DIPLOMOVÁ PRÁCE

Stavebně technologický projekt -
Novostavba Pavilonu fakulty
tropického zemědělství ČZU

1 Posouzení projektové dokumentace

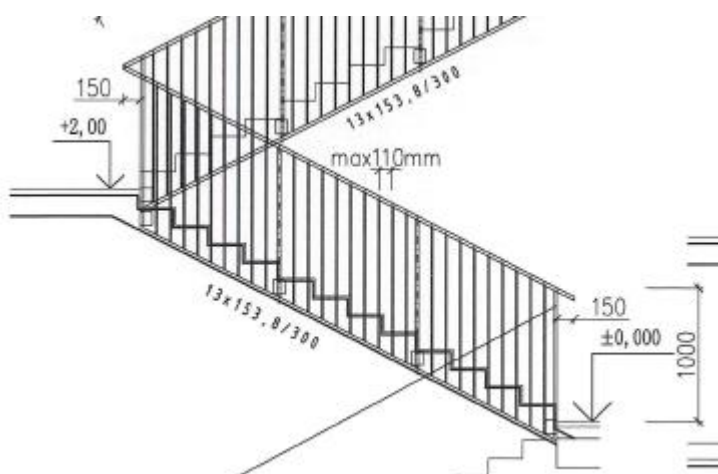
2.1.3. Schodišťová ramena a vyrovnávací stupně musí být po obou stranách opatřeny madly ve výši 900 mm, která musí přesahovat nejméně o 150 mm první a poslední stupeň s vyznačením v jejich půdorysném průmětu.

Madlo musí být odsazeno od svislé konstrukce ve vzdálenosti nejméně 60 mm. Tvar madla musí umožnit uchopení rukou shora a jeho pevné sevření.

Z výše uvedeného vyplívá, že bod 2.1.3 není zcela dodržen.
